PROJET DE CONSTRUCTION ET D'EXPLOITATION D'UNE CENTRALE PHOTOVOLTAÏQUE AU SOL SUR LA COMMUNE DE BAR-SUR-AUBE (10)

Demande de Permis de Construire
n°PC 010 033 22 E0013

Mémoire en réponse à l'avis N°MRAe 2023APGE18 du 14/03/2023

Figure 3 : Tracé hypothétique entre le point de livraison du projet et la poste source d'Ailleville

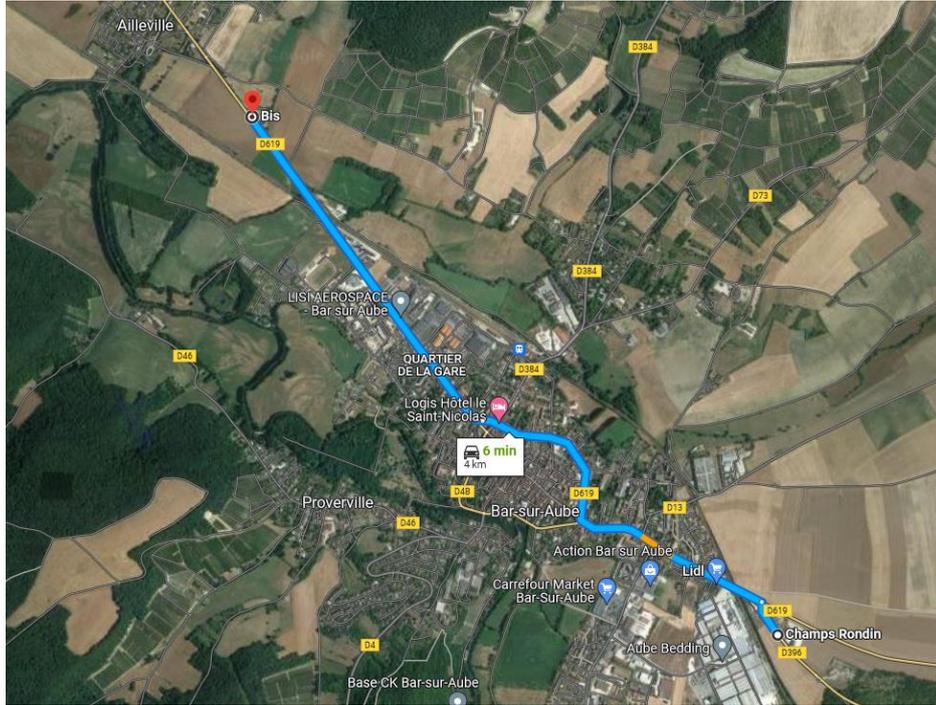
L'Ae recommande au pétitionnaire de vérifier la compatibilité du raccordement envisagé avec le Schéma régional de raccordement au réseau des énergies renouvelables (S3REnR) de la région Grand Est et d'intégrer dans l'étude d'impact le tracé du raccordement définitif, même si celui-ci devait être différent de celui prévu actuellement.

L'Ae rappelle au pétitionnaire que le périmètre d'étude s'entend pour l'ensemble des opérations d'un projet et par conséquent, que l'étude d'impact de son projet se doit d'apprécier également les impacts du raccordement définitif au poste source.

Le raccordement au Réseau Public de Distribution sera réalisé en 20 kV depuis le poste de livraison, soit au poste source le plus proche disposant d'une capacité réservée suffisante soit en piquage sur une ligne HTA, via des câbles enterrés dans les deux cas. La solution de piquage a l'avantage d'éviter de devoir aller jusqu'au poste source et ainsi de réduire la distance de raccordement au réseau de distribution public.

Dans l'étude d'impact, nous avons émis l'hypothèse la plus conservatrice des deux, c'est-à-dire que le projet sera raccordé au poste source d'Ailleville. La figure ci-dessous représente le tracé hypothétique du raccordement entre le poste de livraison du projet et le poste source d'Ailleville, situé à 4 km du projet, via des câbles qui seront enterrés en bord de route.

Figure 5 : Plan des structures

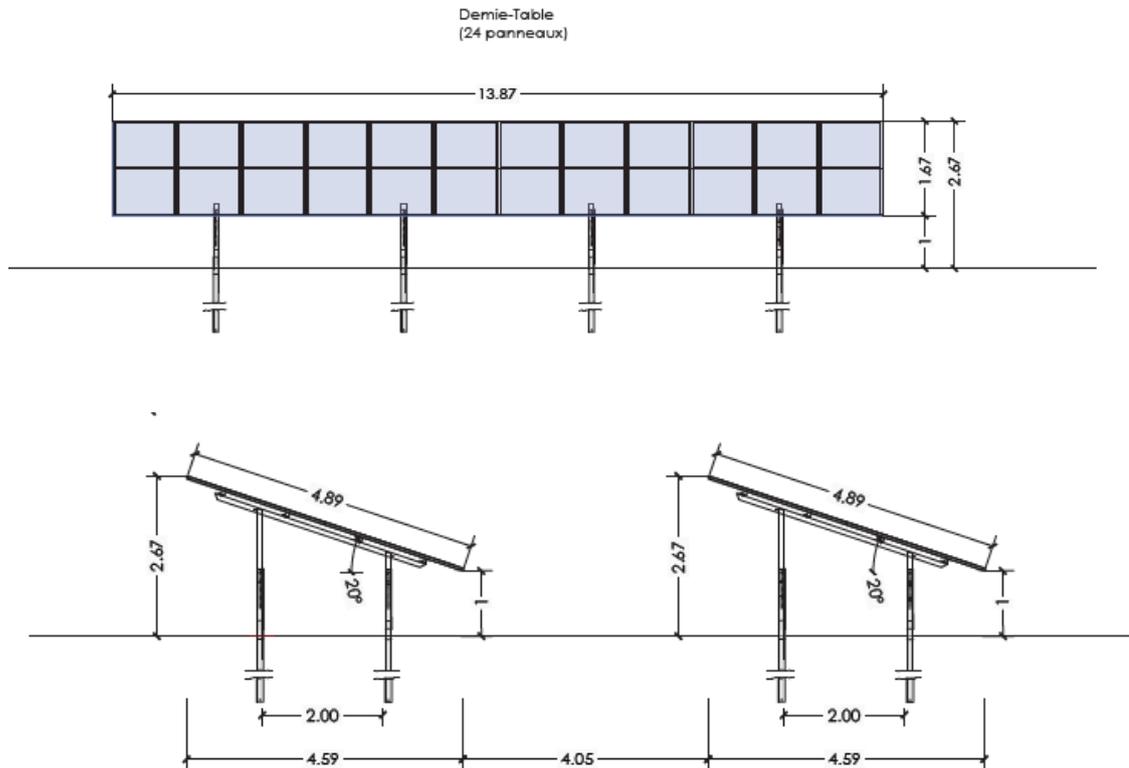
C'est pourquoi, afin de caractériser les enjeux relatifs aux eaux souterraines, l'Ae recommande de préciser le nombre de pieux et la profondeur maximale finale à laquelle ils seraient enfoncés et de compléter le dossier par les impacts sur les eaux souterraines liés à la technologie d'ancrage retenue (pieux ou autres suivant l'étude géologique projetée).

Le projet est constitué de 180 tables de type fixe, et plus précisément de 153 tables de 50 modules et de 27 demi-tables de 24 modules. Comme il est visible sur le plan des structures ci-dessous, une demi-table est constituée de 8 pieux (structures bi-pieux) et donc une table de 16 pieux, donc cela fait un total de **2 664 pieux**.
